Lufttüchtigkeitsanweisung (Entwurf)

76-268 Messerschmitt-Bölkow-Blohm

Betrifft:
Höhensteuerung.

Airworthiness Directive

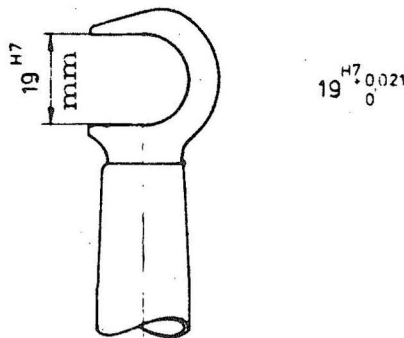
Anlaß:
Verformung des Gabelkopfes der Höhenruderstoßstange (in der Seitenflosse).

Maßnahmen und Fristen:
Vor dem nächsten Flug ist das Maß der Gabelöffnung der Höhenruderstoßstange (P/N 15 120-4274) gemäß Abbildung zu prüfen.

Liegt es außerhalb der angegebenen Toleranzen, ist die Stoßstange gegen eine neue auszutauschen.
Die Arbeiten sind entsprechend dem Service Bulletin auszuführen.

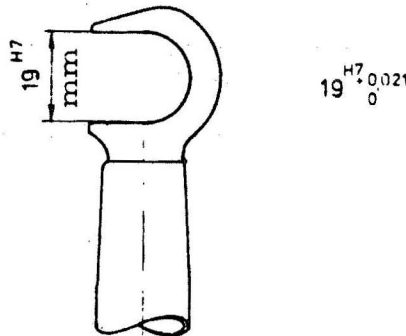
Reason:
Deformation of the fork head of the elevator rod (in the vertical fin).

Action and Compliance:
Prior to next flight check the fork head's width of the elevator rod for deformation.

If the tolerance is exceeded, replace the rod. Proceed as outlined in MBB Service Bulletin.
Damaged rods are to be sent to
